2020年9月14日

タッチパネル・システムズ株式会社
〒222-0033
神奈川県横浜市港北区新横浜 1-19-20
SUN HAMADA BLDG.2F
電話:045-478-2161 Fax:045-478-2180
製品企画部

タッチモニターET1517L/ET1717Lの仕様変更のお知らせ(スケジュール変更)

IO ポートの違い

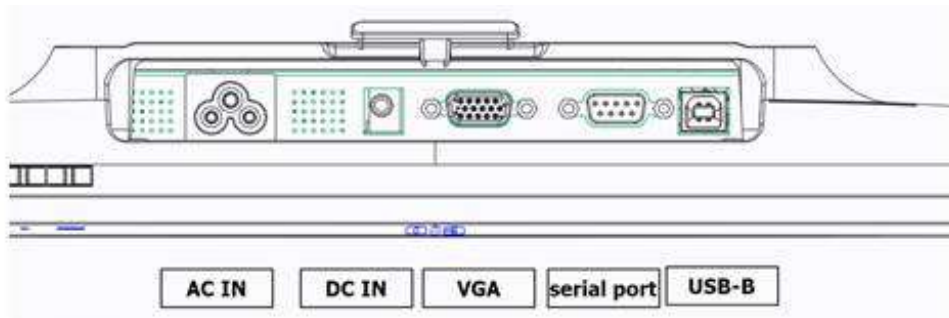
項目	旧仕様	新仕様
国際安全規格	IEC60950-1	IEC62368-1
エンクロージャー材料	ABS/UL94 HB	PC+ABS/UL94 V0
HDMI 映像信号入力	なし	あり 備考)HDMI ケーブルは同梱されます。
RS232C ケーブル	同梱	同梱なし 備考)必要な場合は弊社営業部にお問い合わせ下さい。
製品シリアル番号	4文字目が“C”	4文字目が“5”

備考)IOポートの違いは別紙を参照下さい。
